**Verslag huishoudelijke elektrische installatie op laagspanning en zeer lage spanning****Algemeen:**

Referentie: 009-20260811-03	Datum controle: 11/08/2026
Keurder: 009

Eigenaar:	Onbekend	EAN-code:	Onbekend
Adres installatie:	Nachtegaallaan 36 bus 9, 1731 - Asse	Nummer teller(s):	36605566
		Distributienetbeheerder installatie:	Fluvius
Datum uitvoering installatie: ☐ Vóór 01/10/1981 ☒ Tussen 01/10/1981 en 01/06/2020 ☐ Vanaf 01/06/2020			
Type: ☒ Woonenheid ☐ Niet-huishoudelijk ☐ PV ☐ Batterij ☐ Laadpaal

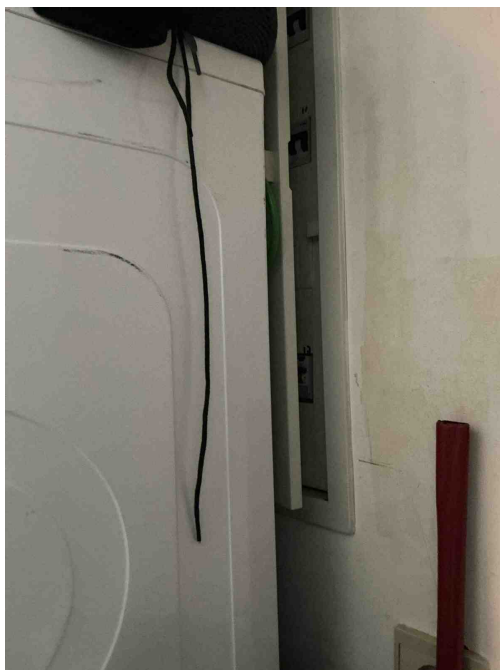
B02 - Het elektrisch verdeelbord is onvoldoende bereikbaar (Boek 1: 5.3.5.1).
